改善箇所説明図

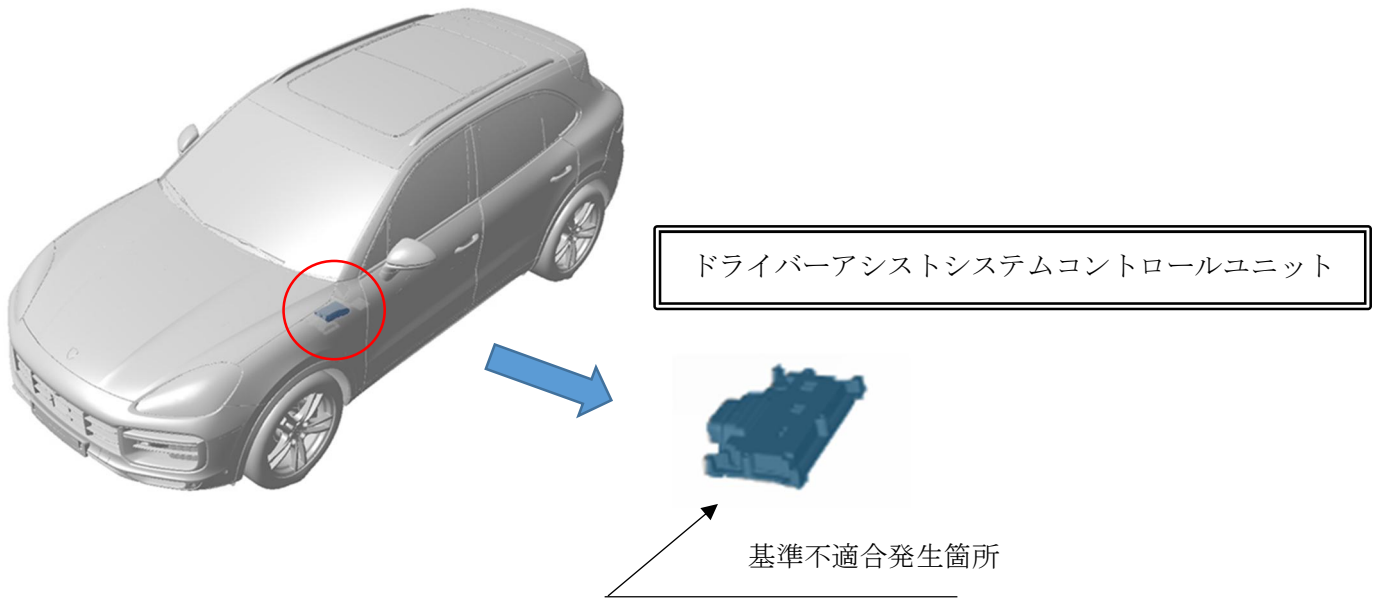
注：  内はプログラムを書き換える部品を示す。

ドライバーアシストシステムコントロールユニットにおいて、制御プログラムが不適切なため、カメラ映像信号の伝送が途切れることがある。
そのため、サラウンドビューカメラの映像が映らなくなり、車両の直左映像（左ハンドル車にあっては車両の直右映像）が確認できず、保安基準に適合しないおそれがある。

全車両、ドライバーアシストシステムコントロールユニットのプログラムを、対策プログラムが準備できた車両から順次書き換える。
